### 概要

耐湿性レベル (MSL) の品質モニタにおいて、鉛フリーの FTG256 パッケージ製品に、レベル 3 の鉛フリー モイスチャリフロー条件を満たさない製品があることが確認されました。これらのデバイスに使用したパッケージ基板中に、レベル 3 を満たしていないロットが確認されました。従いまして、暫定的にこれらのデバイスの MSL を、JEDEC STD-020C に準じてレベル 3 からレベル 5 に変更致します。

この通知は、英語版 (XCN06003、バージョン 1.0、2006 年 1 月 30 日発行) を翻訳したものです。

図 1: パッケージのトップ マーク例

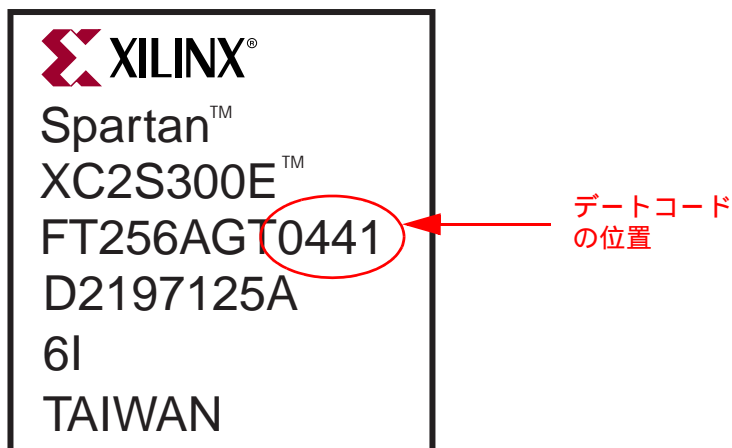
表 1 の該当製品をレベル 3 に戻した場合のデータ コードは、パッケージのトップ マークに記載されます。図 1 に例を示します。
